Keuringsverslag van een elektrische laagspanning- en zeer lage spanningsinstallatie

NIET CONFORM

Datum keuring: 29/07/2025

Straatnaam J. De Ridderlaan
Huisnummer 78
Busnummer 1
Postcode 1780
Gemeente WEMMEL
Land België

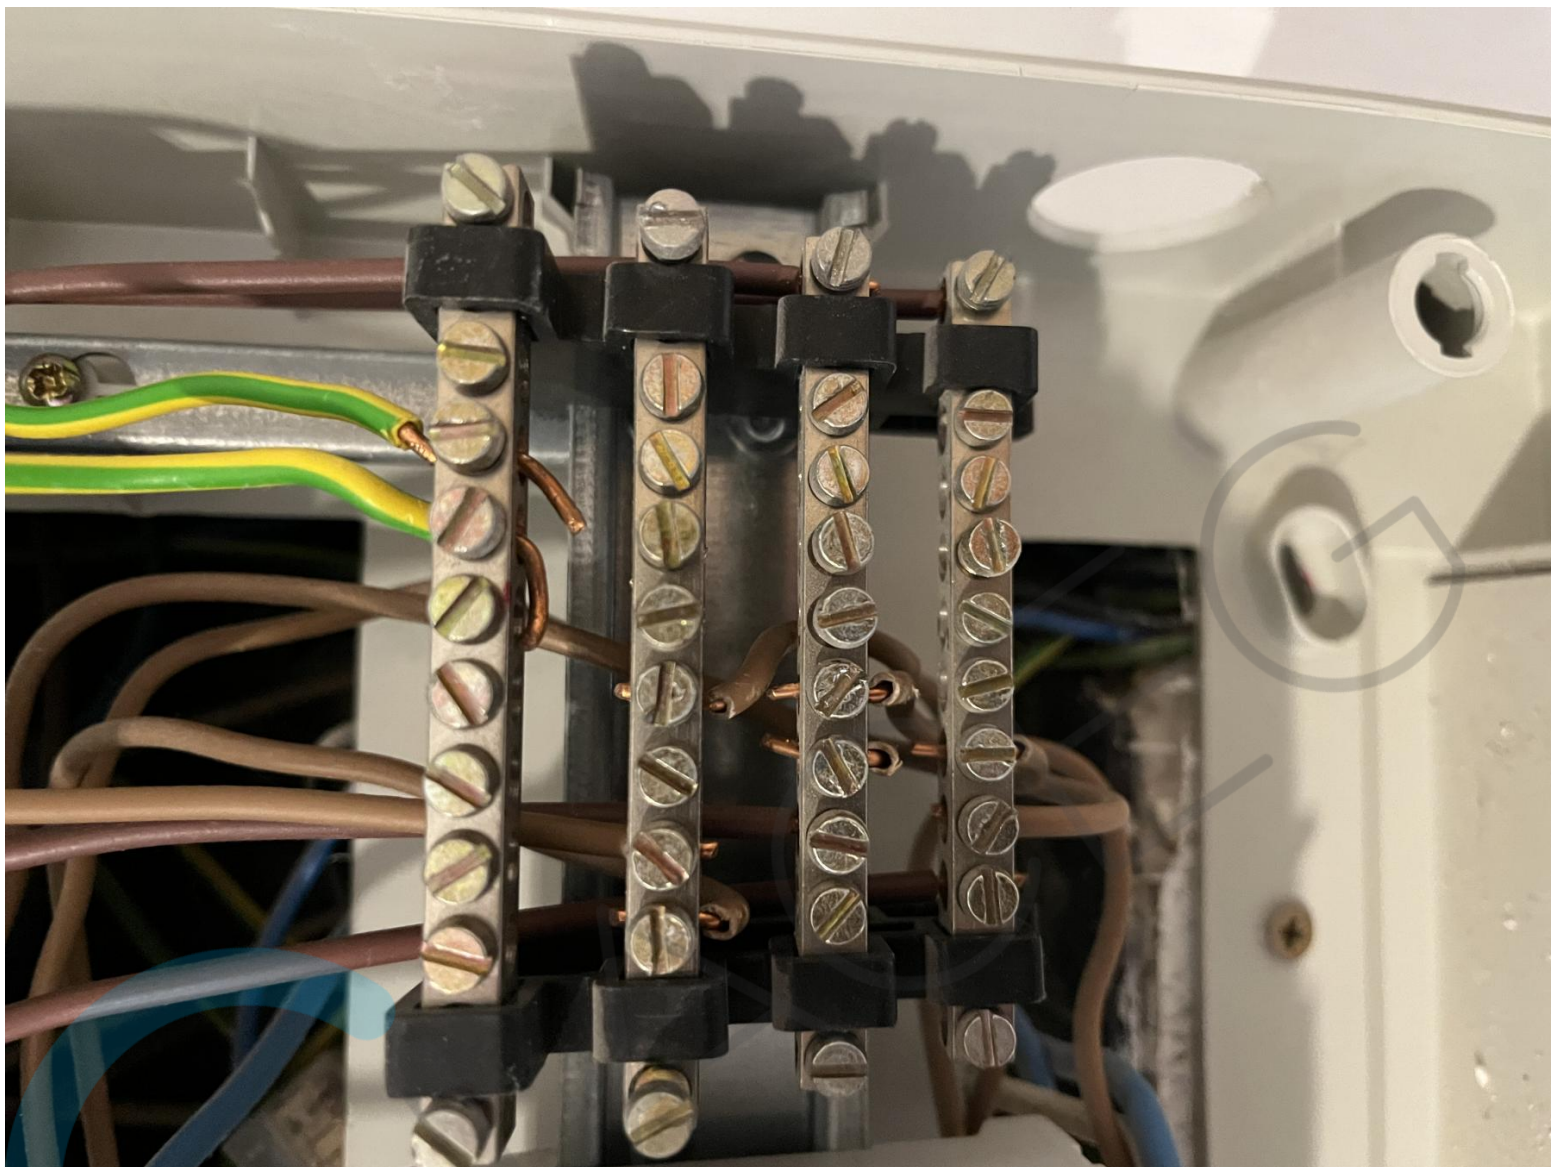
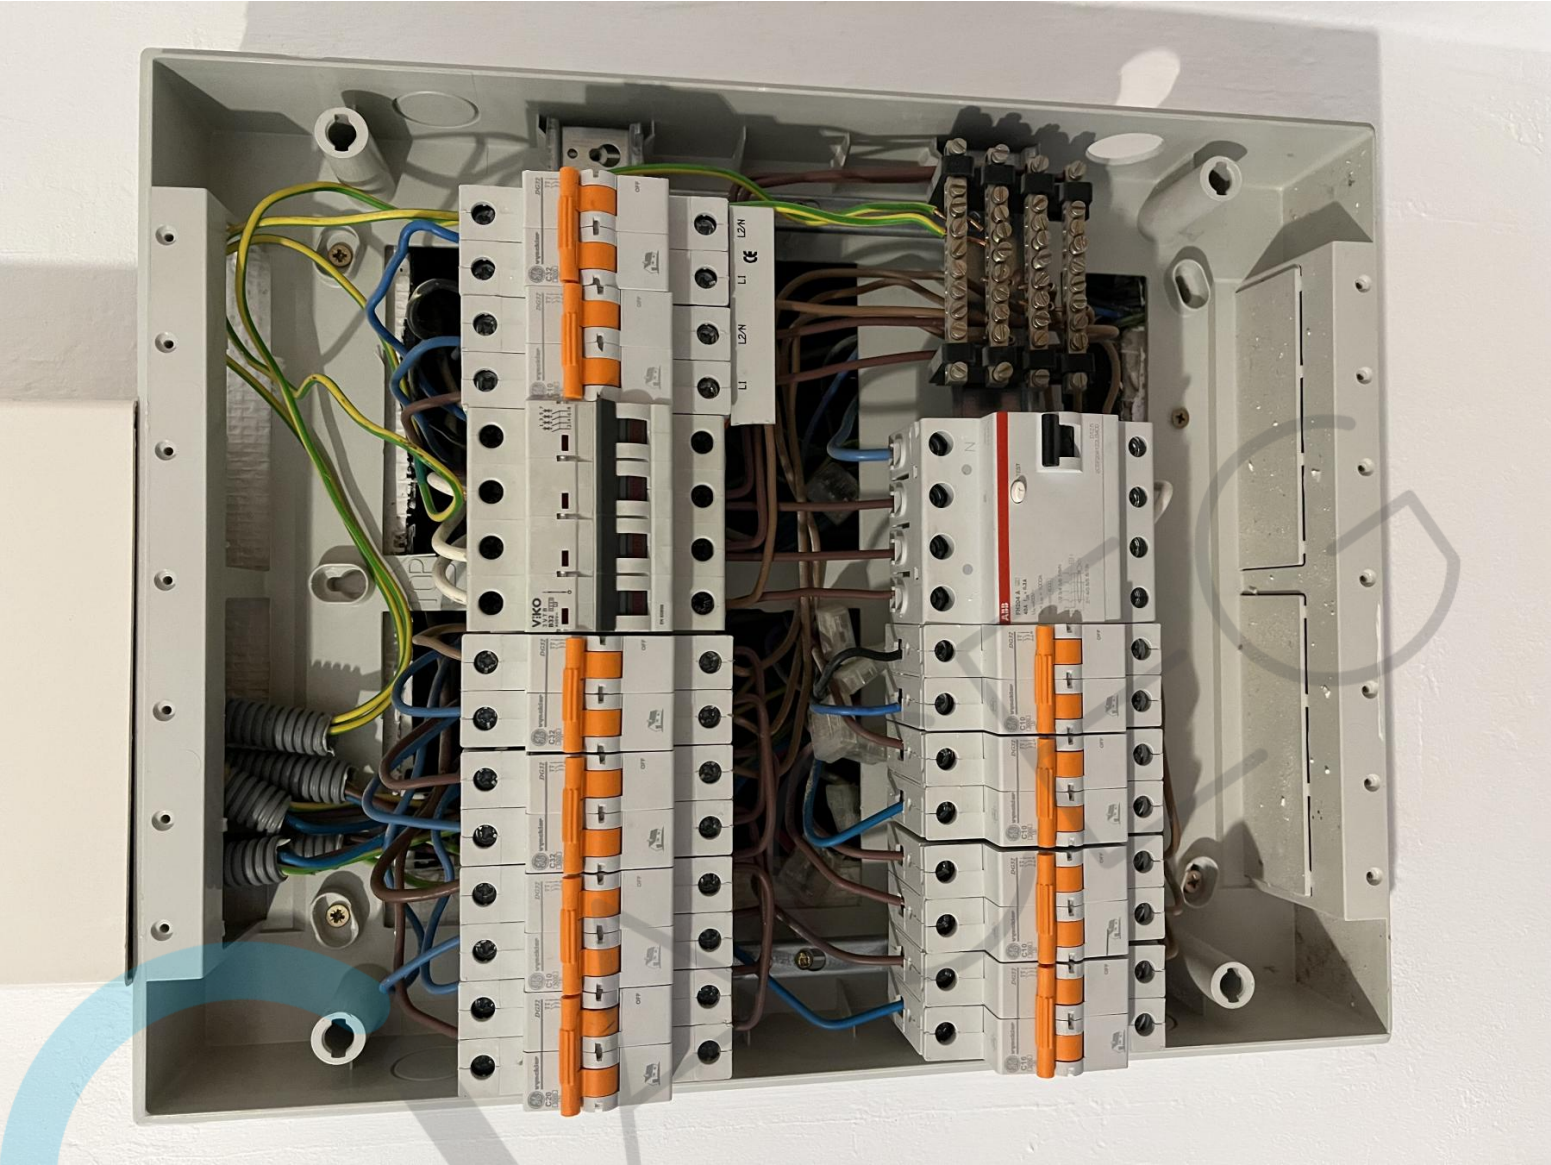
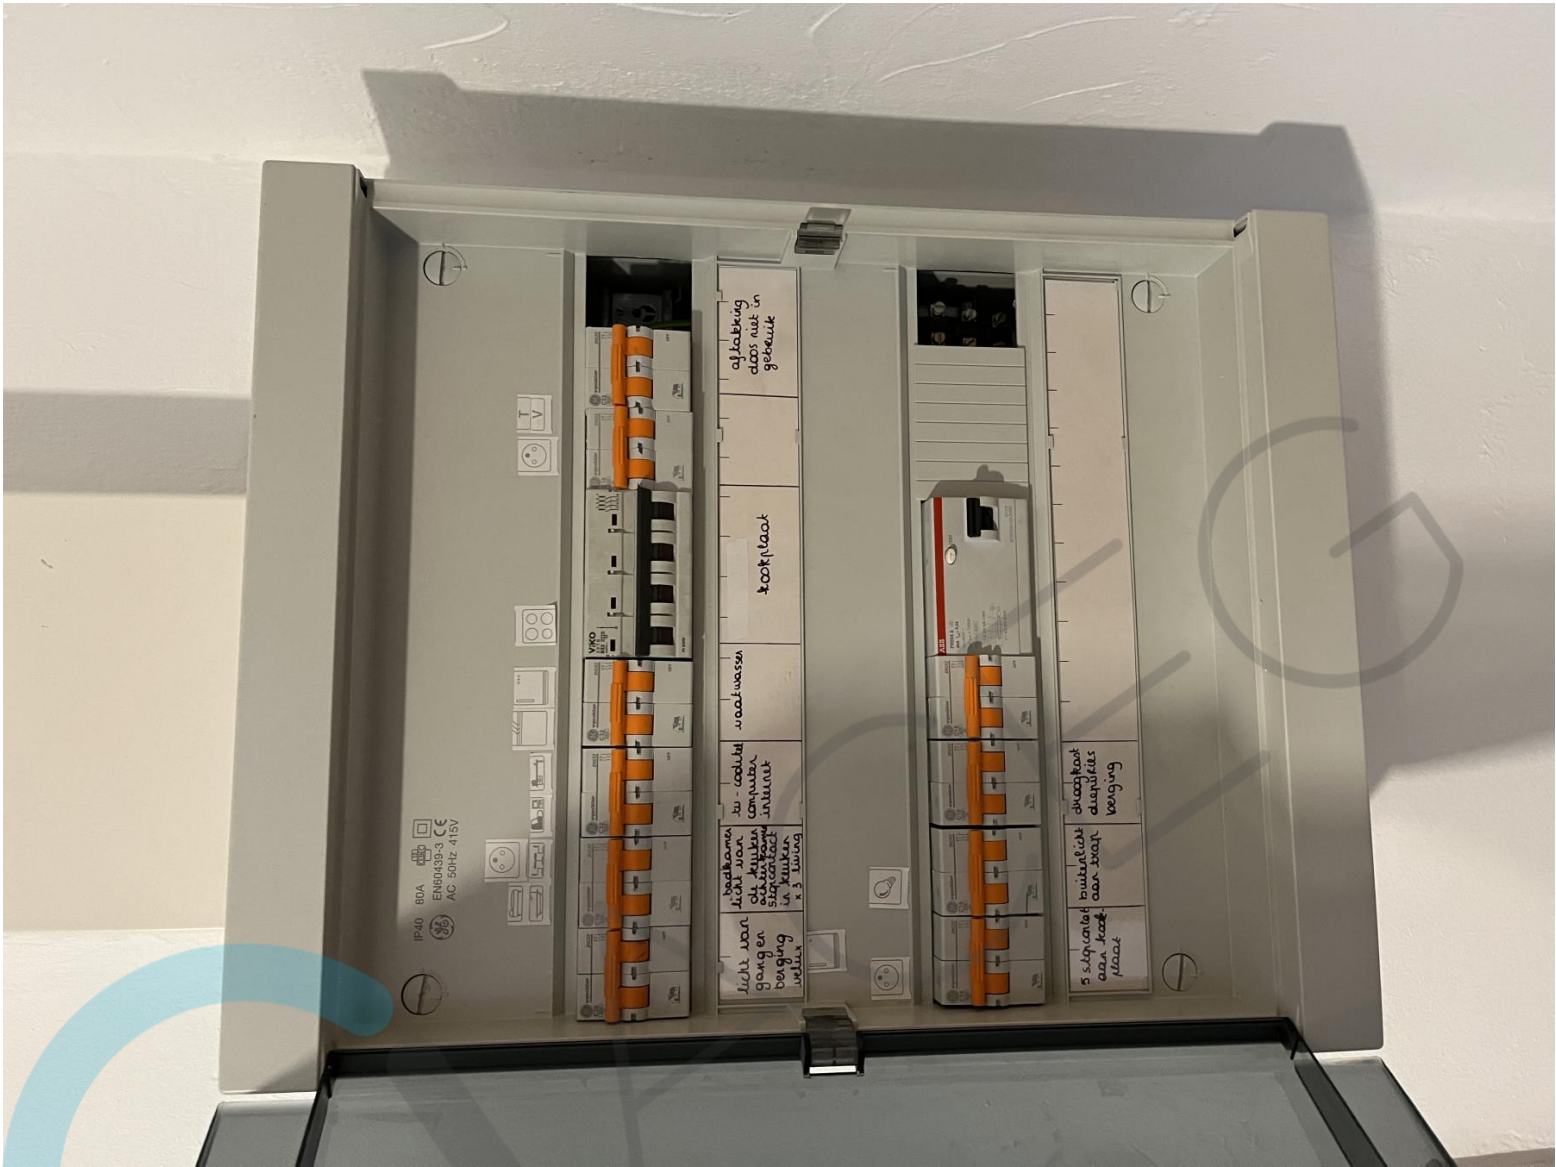
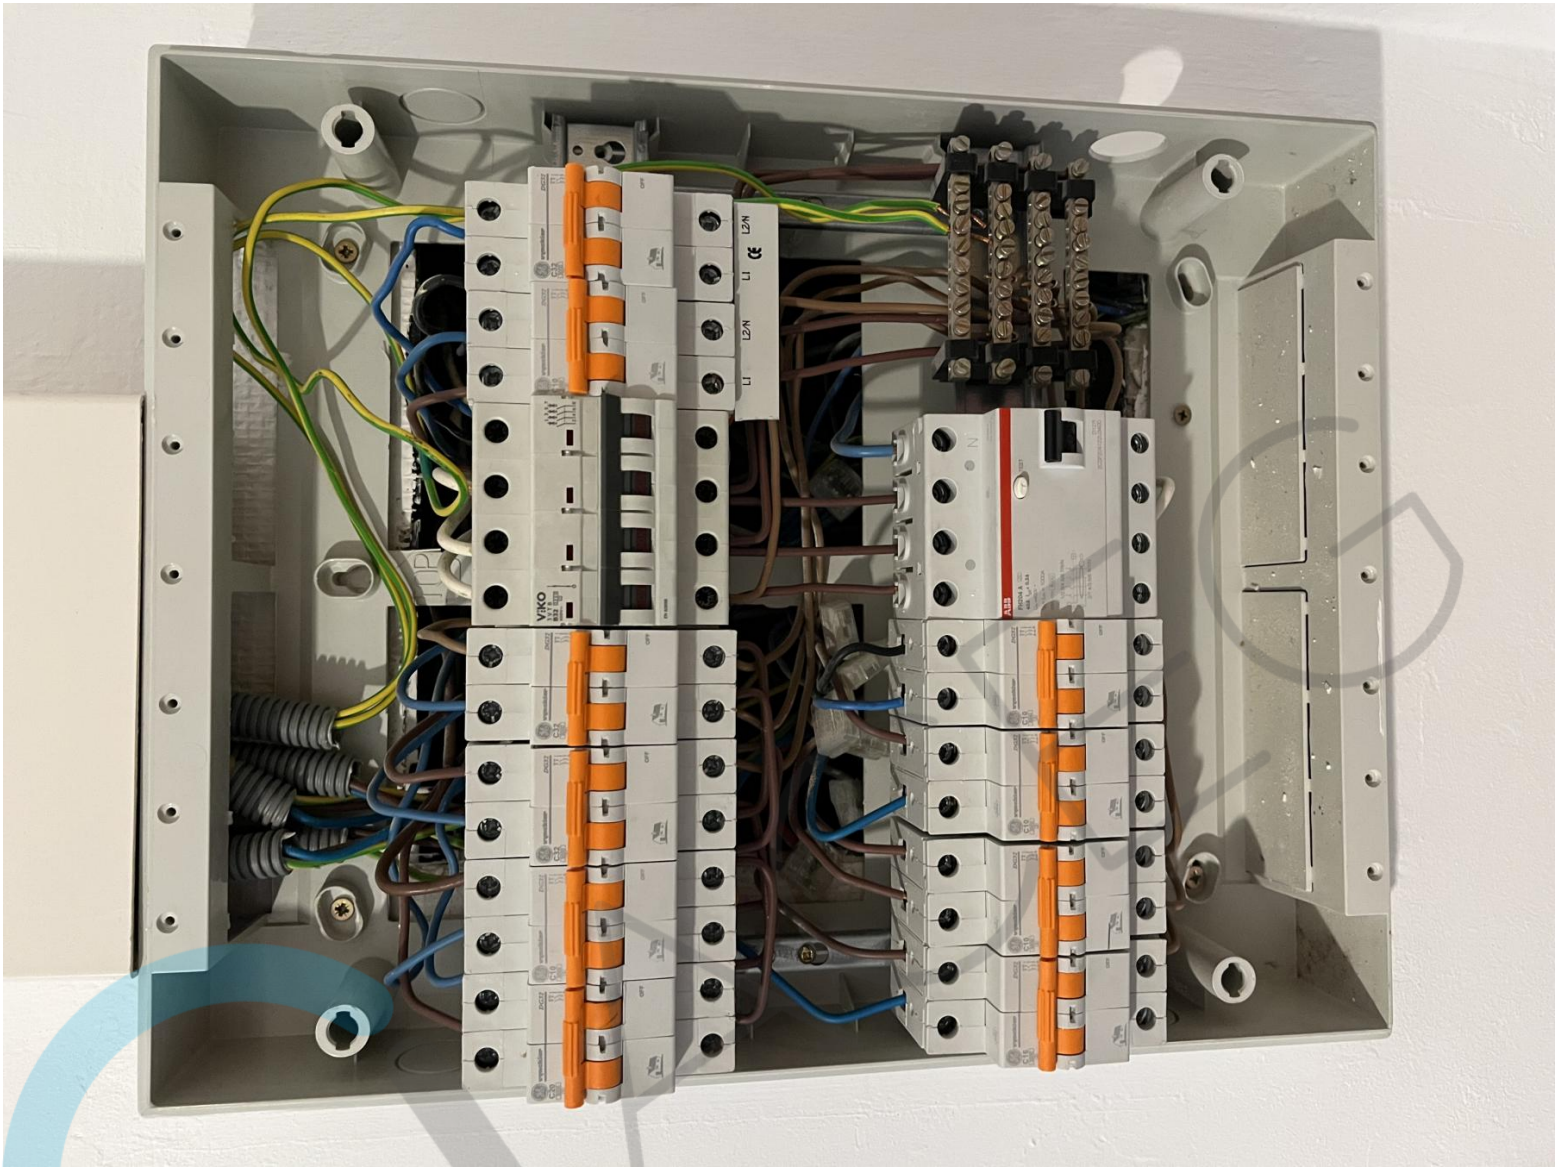
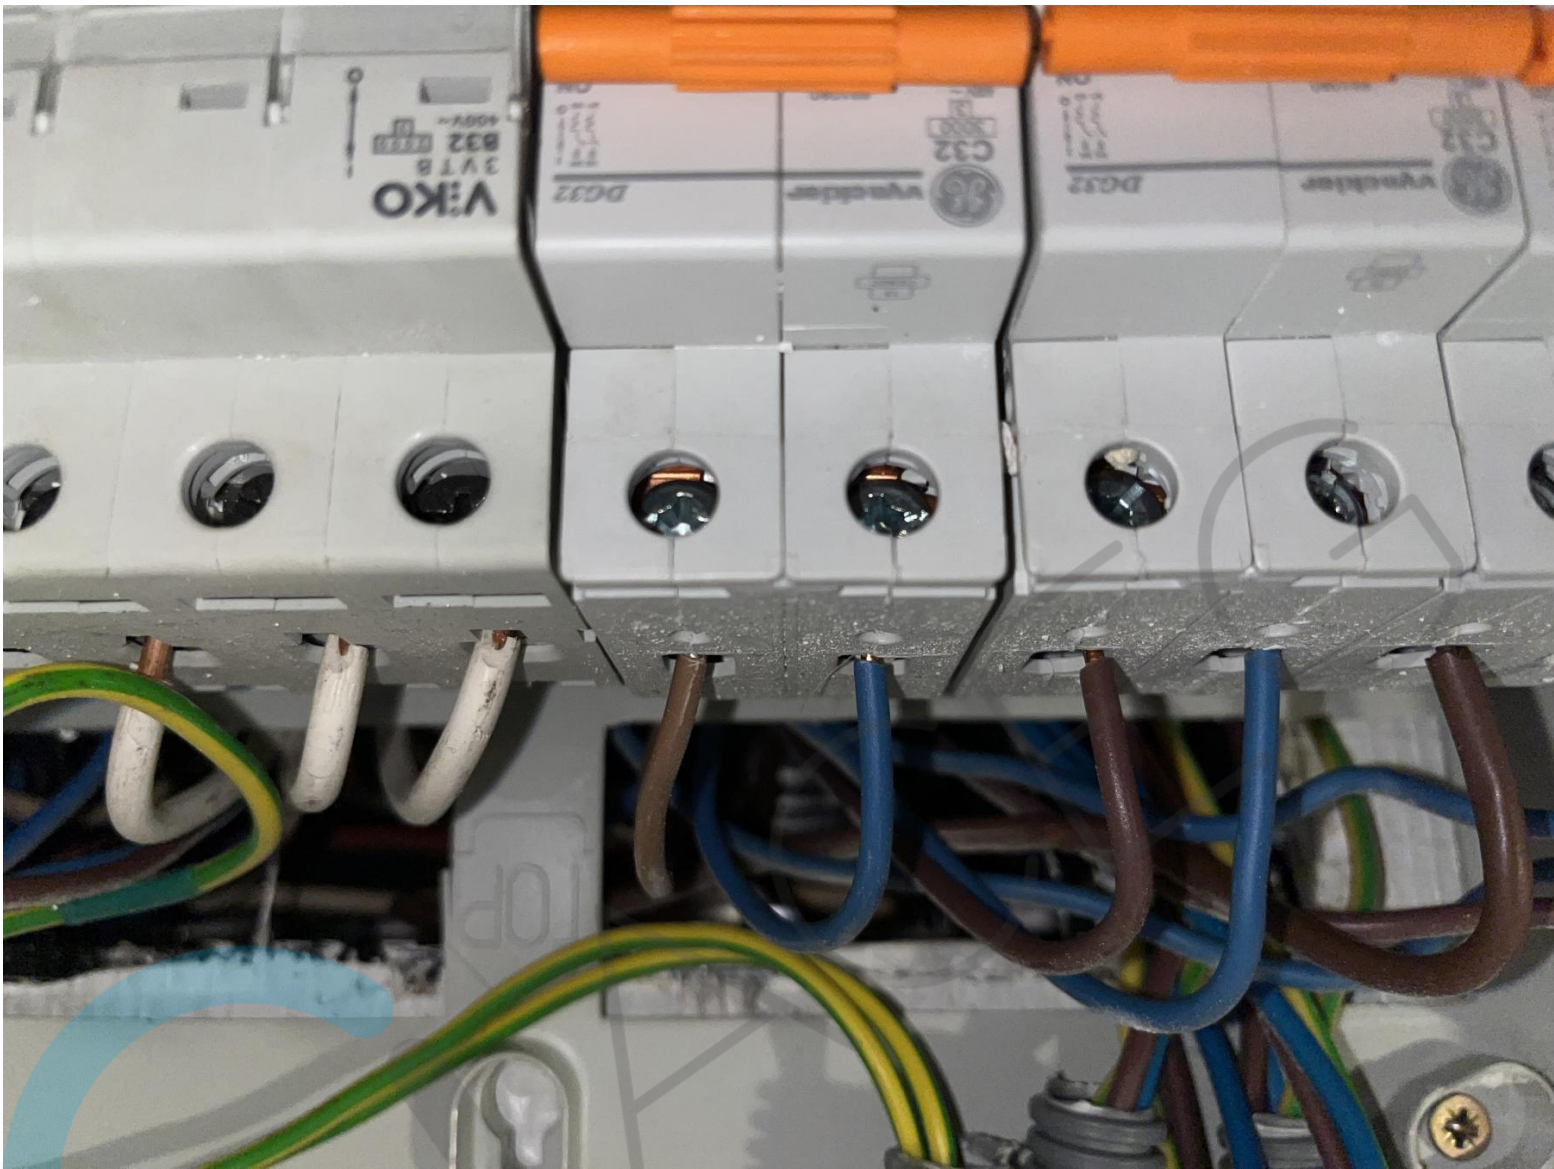
N3 Het is niet uitgesloten dat bij een nacontrole bijkomende inbreuken worden vastgesteld bij voorleggen schema's.
- Aarding maakte contact met spanningshoudende leiding. Zie foto's
- Bemeubeld
